## 改善箇所説明図

### 基準不適合発生箇所

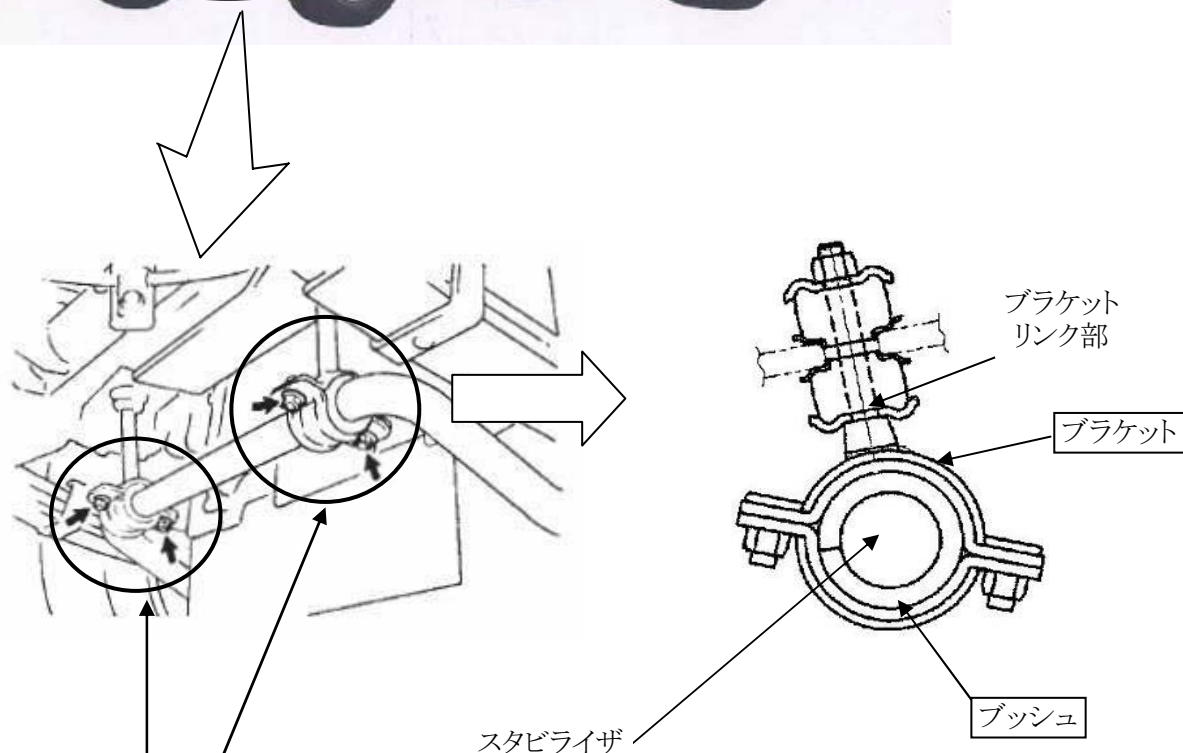
スタビライザを車台に固定するリンク機構のブッシュの寸法が不適切なため、フロントサスペンションが上下する際にブッシュ部の摺動が悪いものがある。そのため、当該リンク機構に過大な応力が発生して折損することがあり、最悪の場合、二カ所のリンク機構が折損してスタビライザが落下するおそれがある。

全車両、当該ブッシュを点検し、該当するものは対策品と交換するとともに、ブラケットを対策品並びに新品に交換する。

識別: ブッシュ取付ブラケット下部に黄色ペイントを塗布する。
